Rapport de contrôle d'installations électriques à basse et à très basse tension

RÉF. 81/2024/63148/01:1

DATE DU CONTRÔLE 30/04/2024 AGENT VISITEUR Paul Thomas de Mahieu
ADRESSE DU CONTRÔLE Avenue du Fond de la Vigne 15 - TYPE DE CONTRÔLE Visite de contrôle (6.5.)
1330 Rixensart

Schéma(s) unifilaire(s) de l'installation

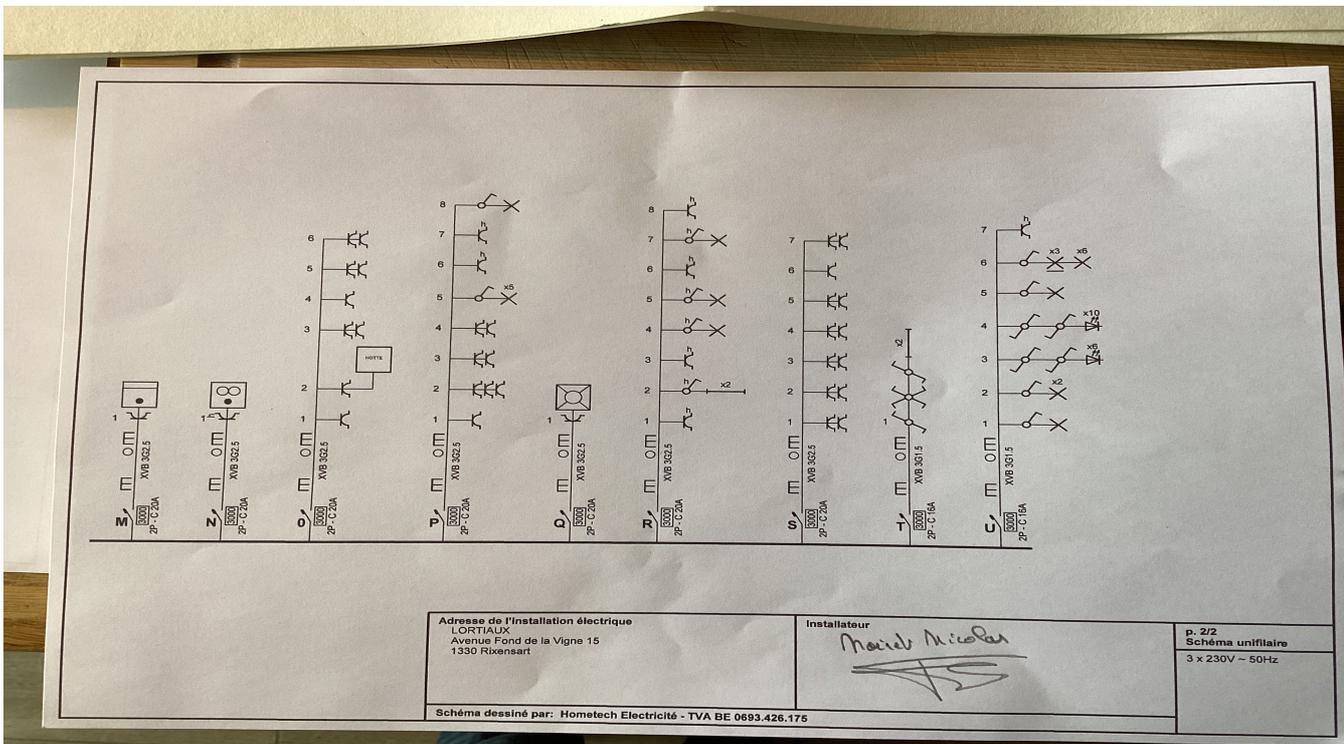
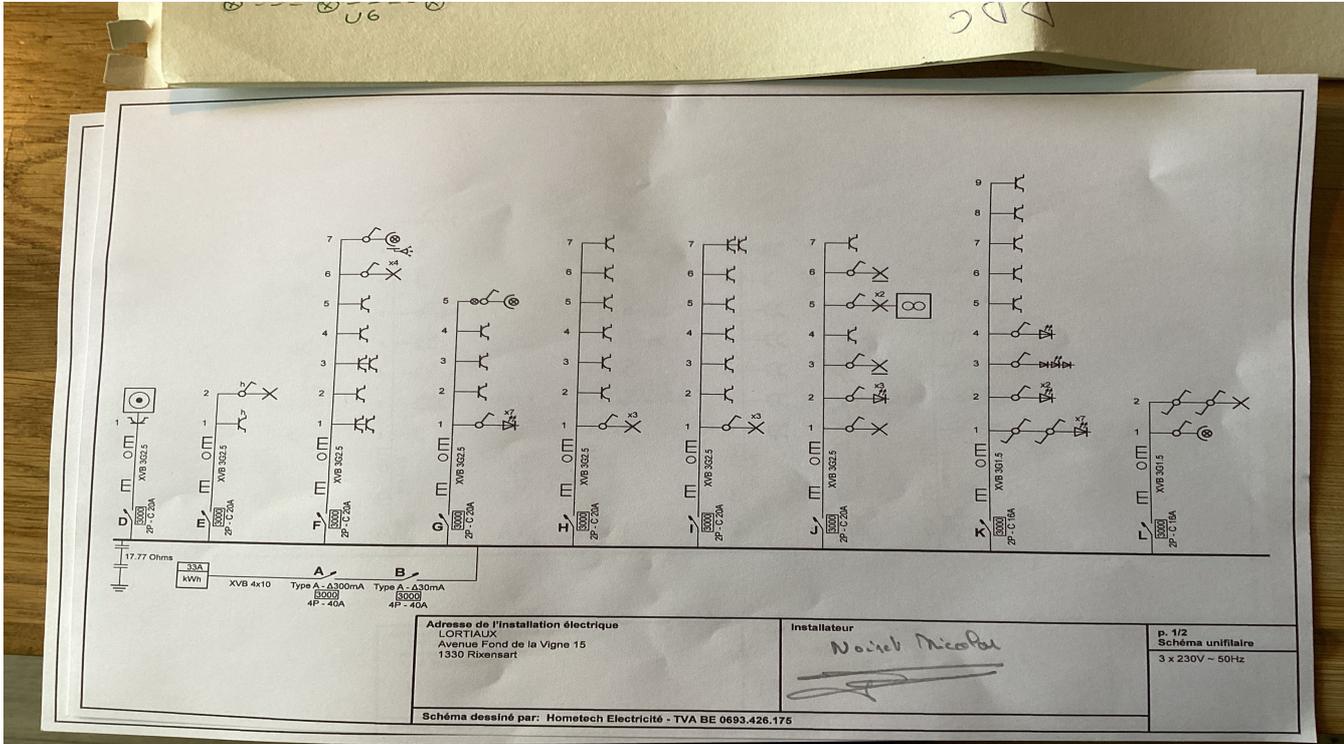
Conformité schéma(s) unifilaire(s) et plan(s) de position Pas OK | Nombre de tableaux 1 | Nombre de circuits 18

- N'est pas renseigné sur les schémas unifilaires et plans de position l'adresse de l'installation, les coordonnées du responsable des travaux et du propriétaire. Ces derniers devront signer et dater ces schémas. - 3.1.2.;6.4.6.;6.5.7.;9.1.2.
